Zusammenstellung der Stellungnahmen

Beteiligung der Öffentlichkeit und der Behörden und sonstigen Träger öffentlicher Belange zum Bebauungsplan

Aukammallee / Kirchbachstraße im Ortsbezirk Bierstadt

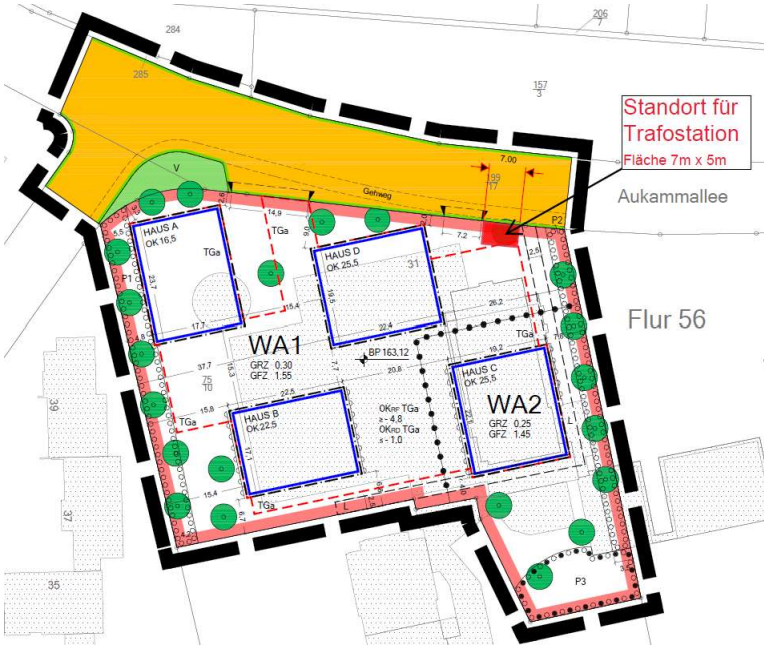
Behörde / Träger öffentlicher Belange	Vorgebrachte Stellungnahme	Beschlussvorschlag Begründung Auswirkung auf die Planung
	<p>Die geplante Transformatorstation dient der Stromversorgung des Baugebietes und ist für unseren Versorgungsauftrag von grundsätzlicher Bedeutung. Wir bitten Sie daher den Standort als Versorgungsfläche für die Stromversorgung nach § 9 (1) Nr. 12 BauGB in den Bebauungsplan sowie in der textlichen Festsetzung mit aufzunehmen.</p> <p>Der vorgelegte Bebauungsplan überplant bestehende Trassen und Standorte von Stromversorgungsanlagen. Diese dienen aktuell zur Versorgung der DKD und des Wohnhauses Von-Leyden-Straße 25 und müssen vor Ausführung der Baumaßnahme an anderer Stelle neu errichtet werden.</p> <p>Um eine zukunftsfähige elektrische Stromversorgung für das Krankenhaus sowie das gesamte Gebiet gewährleisten zu können, bitten wir dringend um Rücksprache, um frühzeitig in die Planung mit eingebunden zu werden. Ansprechpartner hierfür ist Herr Andre Wagner, andre.wagner@sw-netz.de. Tel. 0611-145-3364</p> <p>Eine Kopie des Planes mit einem Vorschlag für den geplanten Stationsstandort ist dieser Stellungnahme angehängt.</p>

<p><u>2. Nachtrag vom 18.11.2025</u> sw netz GmbH Netzplanung: Im Zuge der weiteren Abstimmung zum Bebauungsplan „Aukammallee / Kirchbachstraße“ präzisiert sw netz ihre bisherige Stellungnahme wie folgt: Die in der ursprünglichen Stellungnahme enthaltenen Hinweise zur Sicherstellung der elektrischen Energieversorgung, insbesondere in Bezug auf das DKD-Krankenhaus sowie die umliegenden Grundstücke, behalten weiterhin ihre Gültigkeit.</p>	<p>Die Zustimmung wird begrüßt. Den Anregungen wird gefolgt. Die ursprünglich vorgeschlagene Verortung der Transformatorstation ist wegen der dort geplanten Baumpflanzung ungünstig. Daher hat es zwischen der sw netz und dem Vorhabenträger bereits Gespräche zur Abstimmung eines alternativen Standorts gegeben. Entsprechend hat die sw netz ihre Stellungnahme revidiert bzw. angepasst.</p>
